შპს „საგურამო ენერჯის“

4.4 მგვტ სიმძლავრის საგურამო ჰესის  
ექსპლუატაციის პირობების შეცვლის  
სკრინინგის განცხადება

სიტუაციური რუკა N1. 2015 წლის პროექტი და პროექტში შეტანილი ცვლილებები

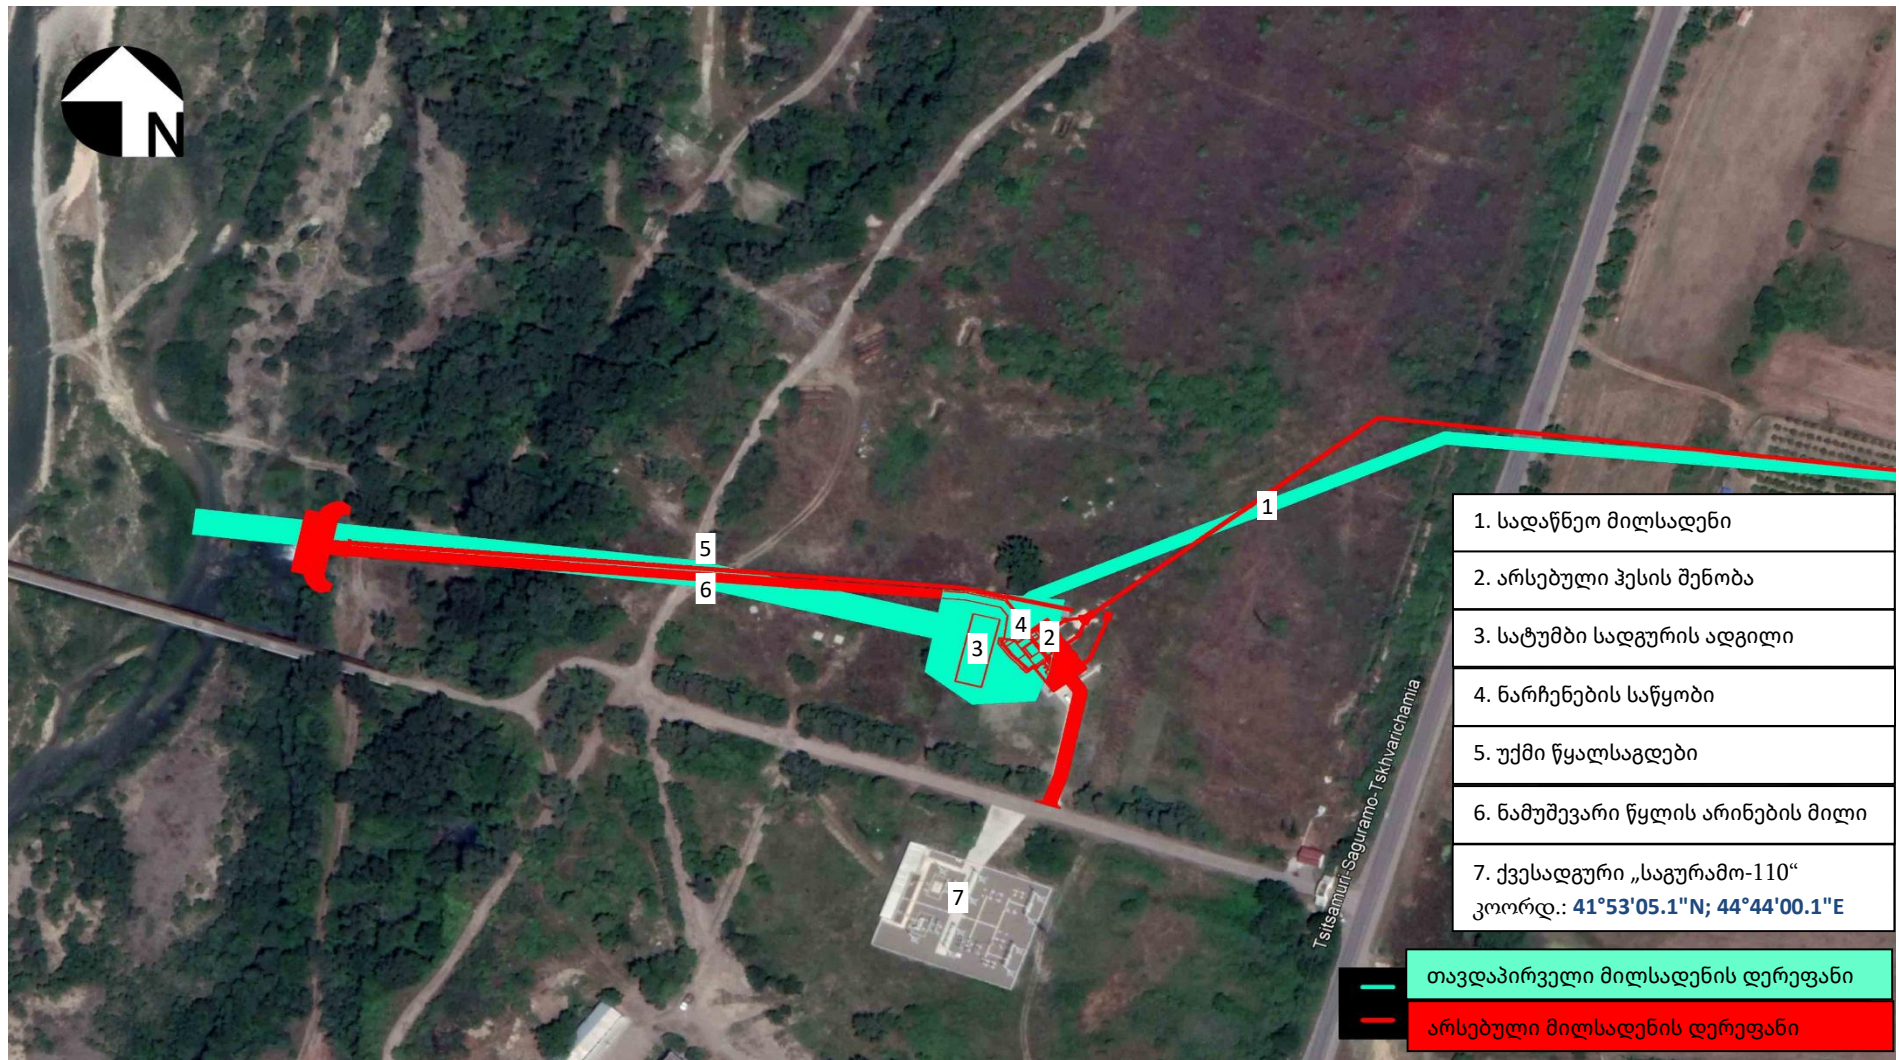
- პროექტის მიხედვით გათვალისწინებული ჰესის შენობის მოწყობა არ განხორციელებულა არსებულ სატუმბ სადგურის შენობაში. არსებულ სატუმბ სადგურს ჩაუტარდა დემონტაჟი და მოეწყო ჰესის ახალი შენობა;
- სახიფათო ნარჩენების დროებითი დასაწყობებისთვის, ჰესის შენობის გვერდით, მოეწყო მსუბუქი ქონსტრუქციის საწყობი;
- მილსადენის საერთო სიგრძე, ნაცვლად 1191 მ-სა შეადგინა 1407 მ, სიმაღლეთა სხვაობა ნაცვლად 117 მ-ისა შეადგენს 113 მ;

- ნაცვლად ერთი რადიალურ-ღერძული, ფრენსისის ტიპის 4.2 მგტ სიმძლავრის ტურბინისა, ჰესის შენობაში დამონტაჟდა ორი ერთეული რადიალურ-ღერძული ფრენსისის სახეობის ტურბინა, საერთო სიმძლავრით 4,4 მგვტ;

- ღია გამანაწილებელი მოწყობილობა/ქვესადგური არ არის მოწყობილი და ელექტროსისტემაში ჩართვა ხდება პირდაპირი მიერთების გზით. ჰესი ელექტროსისტემაში ჩაერთო 110/6 კვ ქვესადგურის „საგურამო-110“ მეშვეობით, რომელიც ჰესის შენობიდან დაახლოებით 80 მ-ის დაცილებით მდებარეობს. ხოლო, ჰესის დახურული გამანაწილებელი მოწყობილობის ქვესადგურთან დაკავშირება მოხდა 6 კვ-იანი კაბელით;

- გარემოზე ზემოქმედების შეფასების ანგარიშში განხილული, უქმი წყალსაგდებისთვის ნაცვლად 145 მ სიგრძის, 1,0 და 0,6 მ დიამეტრის მილისა, იყენებს 240 მ სიგრძის, 1200 მმ დიამეტრის მილს და ტურბინის ნამუშევარი წყლის არინებისთვის, ნაცვლად 116 მ სიგრძის, 1420 მმ დიამეტრის და 16 მმ სისქის კედლების მქონე მილსადენისა, იყენებს ორი 240 მ სიგრძის, თითოეული 1400 მმ დიამეტრის მქონე მილსადენს.

**სურათი 2.** ტერიტორიაზე განთავსებული ჰესის შენობა

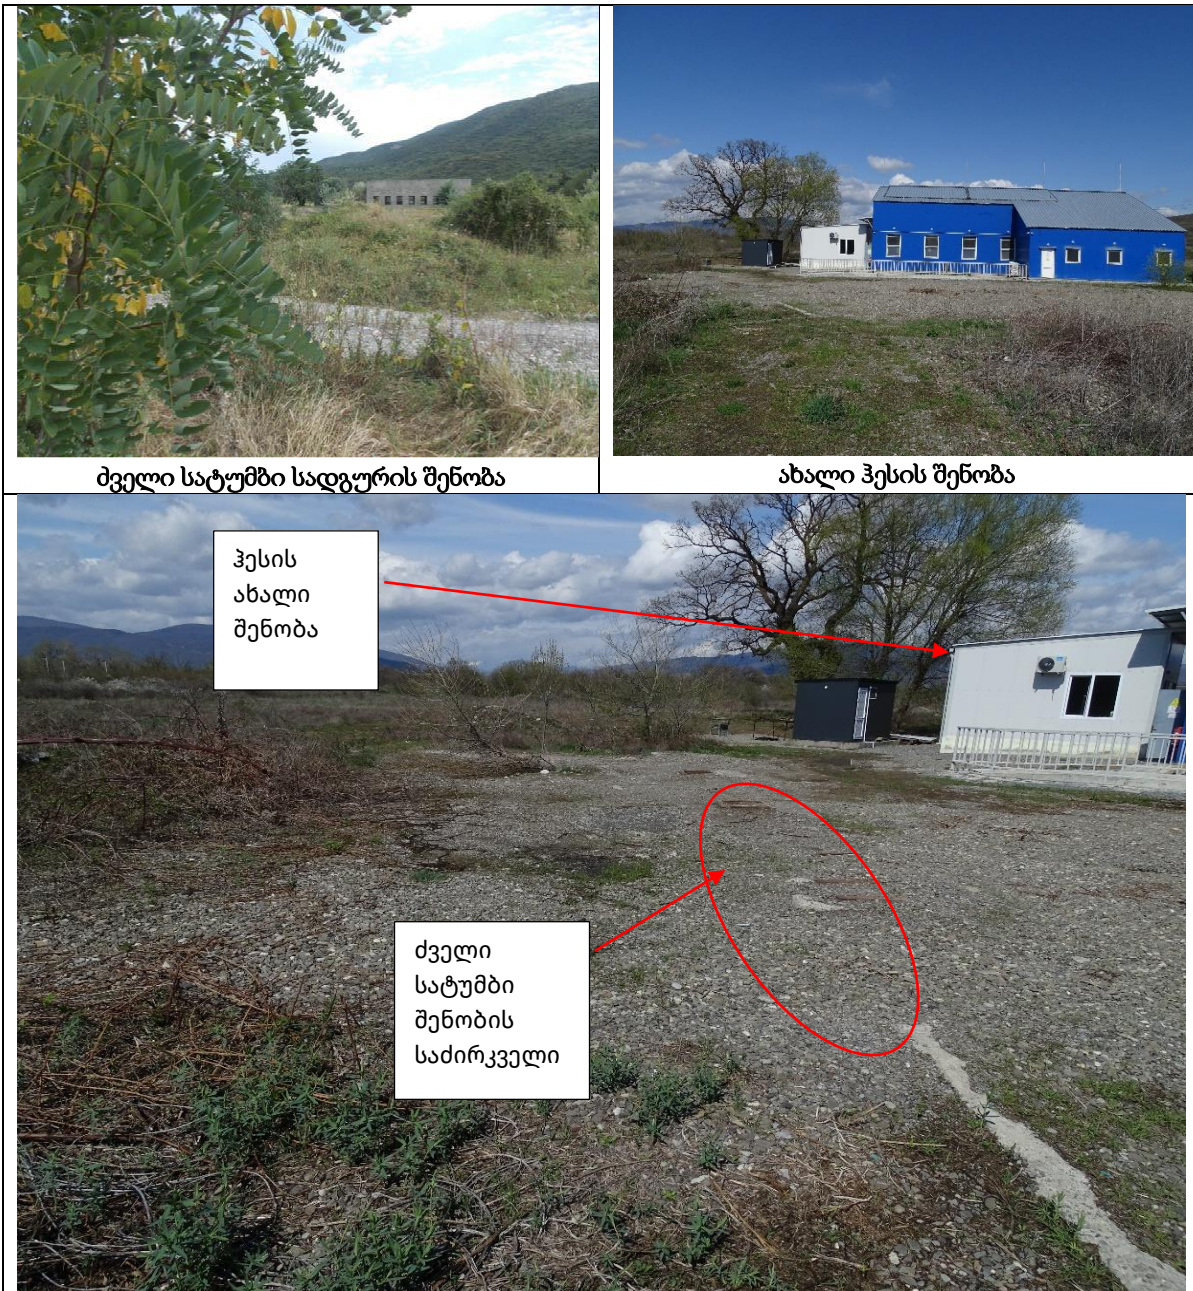
ფაქტობრივი მდგომარეობით, ტერიტორიაზე არ არის მოწყობილი პროექტით გათვალისწინებული ქვესადგური და ქვესადგურისთვის განკუთვნილი ტერიტორიის ნაწილზე, რომელიც არსებული სატუმბი სადგურიდან დაშორებული იყო დაახლოებით 5-7 მ-ით, მსუბუქი კონსტრუქციის გამოყენებით (ე. წ. სენდვიჩ პანელები) მოეწყო ჰესის შენობა, რაც შეეხება სატუმბი სადგურის

არსებულ შენობას, შენობას ჩაუტარდა დემონტაჟი და ტერიტორია მომანდაკდა ხრეშის ფენით (იხ. სურათი 2).
